Приложение 5
к Акту
обследования объекта
социальной, инженерной
и транспортной инфраструктур
к паспорту доступности объекта
социальной, инженерной
и транспортной инфраструктур
от "19" мая 2022 г. № __

**I. Результаты обследования:
5. Санитарно-гигиенических помещений**

МАУ «СШОР «Летающий лыжник», г. Пермь, улица Тихая, д. 22

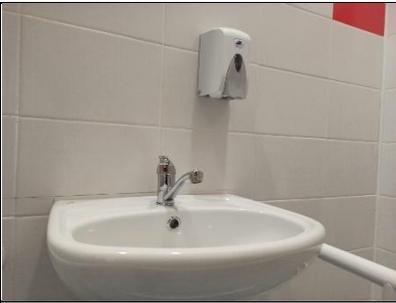
5.1.2	Дверной порог	Отсутствует или не более 0,014 м	п. 6.2.4 СП 59.13330.2020	есть		Высота порога 0,02м.	Не соответствует нормативу	К,О
5.1.3	Дверные ручки	Форма, позволяющая управлять одной рукой и не требующая применения слишком больших усилий; - имеют контраст в сочетании цветов оборудования: дверь-ручка двери.	п.6.4.3 СП 59.13330.2020	Есть		Форма дверной ручки позволяет управлять ею одной рукой. Отсутствует контраст ручка-дверь	Соответствует нормативу Не соответствует нормативу	К,О

5.1.5	Сбоку от унитаза предусмотрено пространство для размещения кресла-коляски.	Шириной не менее 0,8 м	п. 6.3.3 СП 59.13330.2020	есть		Сбоку от унитаза пространство 0,55м.	Не соответствует нормативу	К,О

5.1.6	Свободное пространство для разворота кресла-коляски	Диаметром не менее 1,4 м	п. 6.3.3 СП 59.13330.2020			X	Перед унитазом свободное пространство 1,4м.	Соответствует нормативу	К
5.1.7	Поручни у унитаза	Один или оба откидные	п. 6.3.3 СП 59.13330.2020 п. 5.2.8 ГОСТ Р 51261-2017	есть		 	Поручни у унитаза один откидной, второй стационарный, закреплен на стене Высота откидного поручня 0,82м., высота стационарного поручня 0,82м.	Соответствует нормативу	К,О
5.1.8	Ширина между поручнями унитаза	Не более 0,6 м	Приложение Г, рис. Г.4 ГОСТ Р 51261-2017	есть			Ширина между поручнями 0,93м.	Не соответствует нормативу	К

5.1.11	Поручни у раковины	Наличие.	п. 5.2.8.9 ГОСТ Р 51261-2017	Есть			Поручни у раковины расположены на высоте 0,74м.; Фронтальное расстояние от поручня до раковины составляет 0,14м. стойки поручня расположены на расстоянии менее 0,75м., внизу на стойках имеется горизонтальная часть, которая затрудняет подъезд к раковине на кресло-коляске	Не соответствует нормативу	К, О

5.1.13	Крючки для одежды, костылей и других принадлежностей	на высоте 0,85 - 1,1 м от уровня пола	п. 6.4.2 СП 59.13330.2020	нет	X	Крючки для одежды, костылей и других принадлежностей отсутствуют	Не соответствует нормативу	К,О

5.1.14	Информационные таблички помещений	со стороны ручки (выполненные рельефно-графическим и рельефно-точечным способом), расположенные на высоте от 1,2 до 1,6 м от уровня пола и на расстоянии 0,1 - 0,5 м от края двери	п. 6.3.6 СП 59.13330.2020	Есть		Имеется информационная табличка со стороны дверной ручки, расположена на высоте более 1,6м. также имеется пиктограмма. Информационных табличек, выполненных рельефно-графическим и рельефно-точечным способом нет	Не соответствует нормативу	К,О,С

№ п/п	Наименование функционально-планировочного элемента	Содержание	Виды работ
5.1	Туалетная комната	<ul style="list-style-type: none"> - занизить порог до высоты не более 0,014м.; - обеспечить сбоку от унитаза свободное пространство для размещения кресла-коляски не менее 0,8м.; - обеспечить ширину между поручнями унитаза не более 0,6м.; - обеспечить проем под раковиной для заезда кресла-коляски высота 0,75 м., убрать горизонтальную разделительную часть; - установить крючки для одежды, костылей и других принадлежностей на высоте 0,85 - 1,1 м от уровня пола; - установить информационные таблички помещений со стороны дверной ручки, выполненные рельефно-графическим и рельефно-точечным способом, таблички должны быть расположены на высоте от 1,2 до 1,6 м от уровня пола и на расстоянии 0,1 - 0,5 м от края двери; -обеспечить контраст ручка-дверь. 	<p>Текущий ремонт Организационные мероприятия</p>

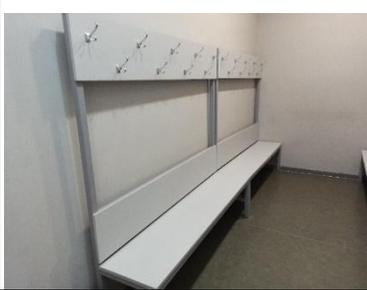
5.2.5	Для инвалидов с нарушением опорно-двигательного аппарата и нарушением зрения	- закрытые душевые кабины - нескользкий пол - поддон без порога	п.6.3.5 СП 59.13330.2020	нет		Душевые кабины закрытые; Пол скользкий; Высота порога поддона 0,27м.	Соответствует нормативу Не соответствует нормативу Не соответствует нормативу	К,О,С

5.2.6	Сиденье складное переносное или закрепленное на стене. Поручни. Душ.	<ul style="list-style-type: none"> - сиденье на высоте не более 0,48 м от уровня поддона, - не закрепленный, ручной душ, - настенные поручни, - глубина и длина сиденья не менее 0,5 м. 	п.6.3.5 СП 59.13330.2020 п. 5.2.8.7, п.5.2.8.8 ГОСТ Р 51261-2017	нет		X	<ul style="list-style-type: none"> - сиденье отсутствует; - настенные поручни отсутствуют; 	Не соответствует нормативу	К,О

5.2.8	Габариты поддона (трапа) в душевых	свободная зона не менее 0,9 x 1,5 м.	п.6.3.7 СП 59.13330.2020	есть			1,05 м. x 1,3м.	Не соответствует нормативу	К,О

5.2.9	Кнопка вызова персонала	оборудованы системой тревожной сигнализации или системой двухсторонней громкоговорящей связи	п. 6.3.6 СП 59.13330.2020	нет		X	Кнопка вызова персонала отсутствует	Не соответствует нормативу	К,О,С

5.2	Душевая/ ванная комната	<p>Оборудовать на 1-м этаже специально оборудованную для инвалидов душевую комнату, а именно:</p> <ul style="list-style-type: none"> - занизить дверной порог до высоты не более 0,014м.; - установить сиденье складное переносное или закрепленное на стене на высоте не более 0,48 м от уровня пола, глубина и длина сиденья не менее 0,5 м; - установить не закрепленный, ручной душ; - установить настенные поручни; - обеспечить не скользкий пол; - оборудовать поддон без порога; - установить кнопку вызова персонала; - установить информационные таблички помещений со стороны дверной ручки, выполненные рельефно-графическим и рельефно-точечным способом, таблички должны быть расположены на высоте от 1,2 до 1,6 м от уровня пола и на расстоянии 0,1 - 0,5 м от края двери; 	<p>Текущий ремонт. Организационные мероприятия.</p>

5.3 Бытовая комната (гардеробная)

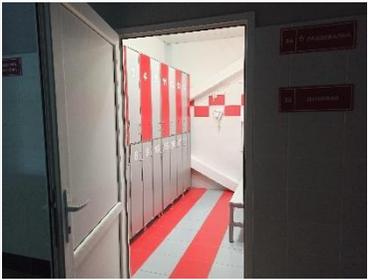
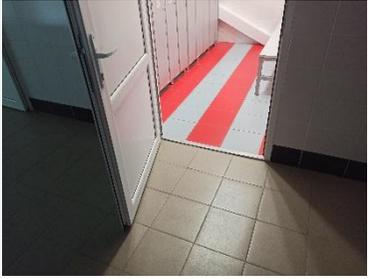
5.3.3	Высота дверного порога	не более 0,014 м	п. 6.2.4 СП 59.13330.2020	Есть		Высота 0,025м.	Не соответствует нормативу	К,О,С
5.3.4	Дверные ручки	имеют форму, позволяющую управлять ими одной рукой и не требующую применения слишком больших усилий - имеют контраст в сочетании цветов оборудования: дверь-ручка двери.	п. 6.4.3 СП 59.13330.2020	есть		Дверная ручка имеют форму, позволяющую управлять ею одной рукой Отсутствует контраст в сочетании цветов дверь-ручка двери.	Соответствует нормативу Не соответствует нормативу	К,О
5.3.5	Ширина прохода в помещении с оборудованием и мебелью	не менее 1,2 м	п. 6.2.2 СП 59.13330.2020	есть		Ширина прохода между лавок 1,1м.	Не соответствует нормативу	К

5.3.6	Место для сидения	Устройство скамей шириной не менее 0,6 м для одевания инвалидов, а проходы между скамьями - не менее 1,2 м	Таблица А2, п. 6.2 СП 136.13330.2012	Есть		-лавки шириной более 0,4 м; - высота лавочки 0,47 м; Ширина прохода между лавок 1,1м.	Не соответствует нормативу	О,К

5.3.7	Крючки	Расстояние между вешалками или стеной и вешалкой должно быть не менее 1,5 м, высота крючков - не более 1,3 м;	Таблица А2, п. 6.1 СП 136.13330.2012	Есть		высота нижнего ряда крючков 1,55м, верхнего-1,70м;	Не соответствует нормативу	К	
Раздевалка, расположенная на 2-м этаже

-обеспечить контраст ручка-дверь.	
5.3	Раздевалки	<ul style="list-style-type: none"> - установить информационные таблички помещений со стороны дверной ручки, выполненные рельефно-графическим и рельефно-точечным способом, таблички должны быть расположены на высоте от 1,2 до 1,6 м от уровня пола и на расстоянии 0,1 - 0,5 м от края двери; - занизить порог до высоты не более 0,014м.; -обеспечить контраст ручка-дверь; -приобретение скамьи с опорой для спины шириной не менее 0,6м; -в раздевалке на 1 этаже расположить часть крючков для одежды на высоте не более 1,3м. 	Текущий ремонт. Организационные мероприятия.
ОБЩИЕ требования к зоне		Привести в соответствие нормативным требованиям.
